Technische Mitteilung Nr. 800/50

Gegenstand	:	Spiel im automatischen Höhenruderanschluss, Einstellung
Betroffen	Muster:	DG-800
	Baureihe:	Alle
Dringlichkeit	:	Spätestens bis zum 15. Oktober 2024.

Abbildung 2, Blick durch das Schauglas

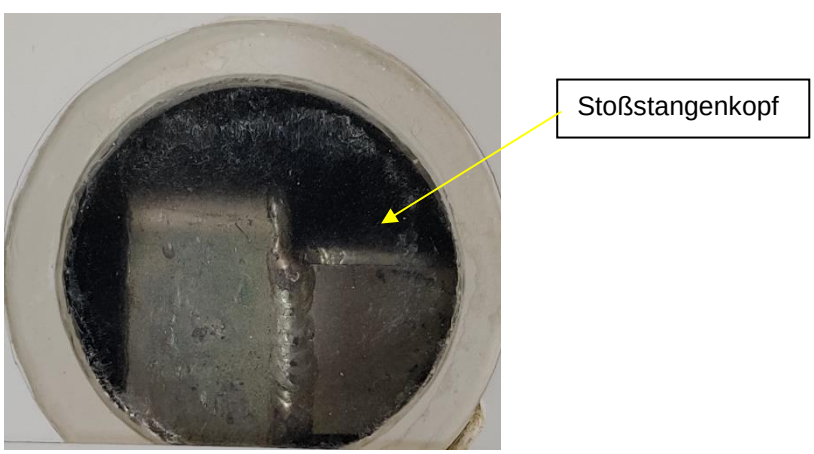
2.5 Das Höhenleitwerk montieren und beim Zurückschieben darauf achten, dass keine größere Kraft aufgewendet werden muss. Durch Blick durch das Schauglas prüfen, ob die Rolle sich ganz im Trichter nach vorne bewegt, siehe auch Fotos am Ende der TM. Höhenruderausschläge überprüfen und falls nötig korrigieren.
